Unterführung Grünwaldstraße

Stellungnahmen ADFC und andere

Varianten in der engeren Diskussion

Übersicht der Varianten, Graphik Stadt Braunschweig

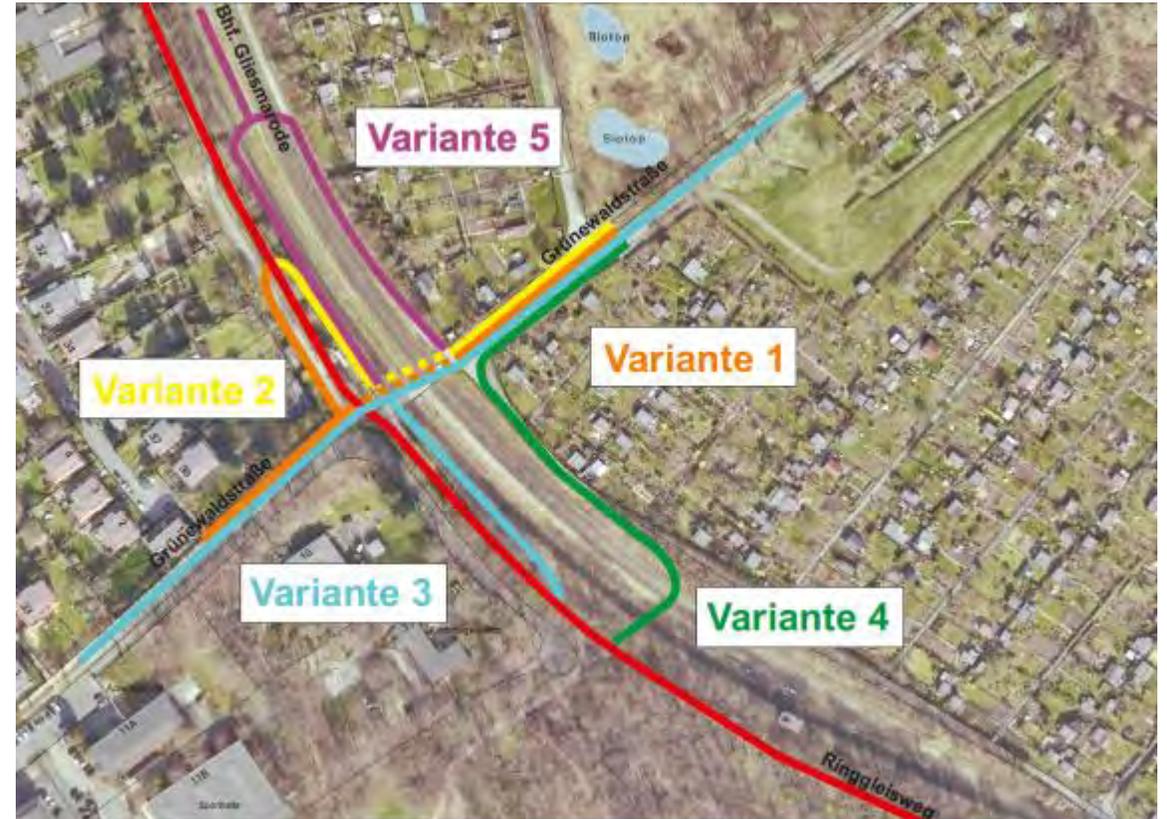
- Variante 0:
Neuer beschränkter Bahnübergang
- Variante 1:
Unterführung mit geradliniger Verbindung
- Variante 2:
Unterführung ohne geradlinige Verbindung

Unterführung mit geradliniger Verbindung

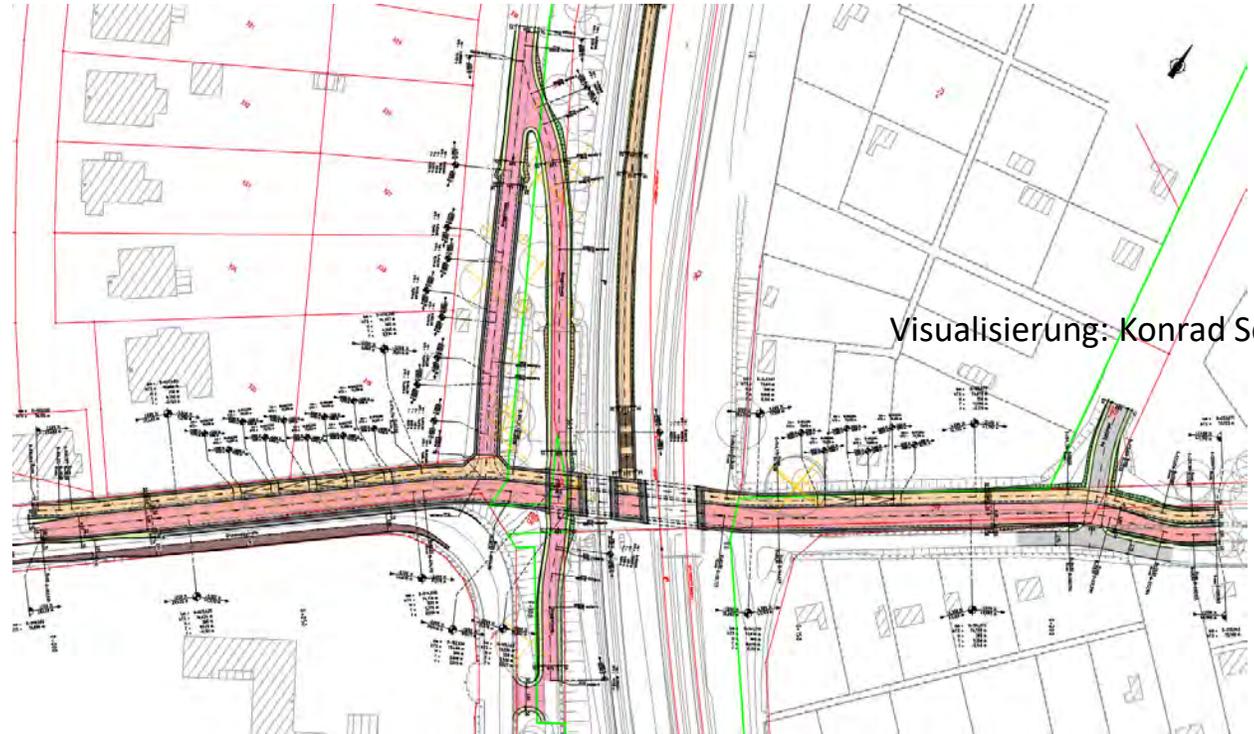
- Gestaltungsgrundsätze lassen sich gut realisieren
- Gute Begehbarkeit / Befahrbarkeit
- Soziale Kontrolle vorhanden
- Zugang zum Bahnsteig vorgesehen
- Anschluss Ringgleis noch zu optimieren, mehr Grün erhalten
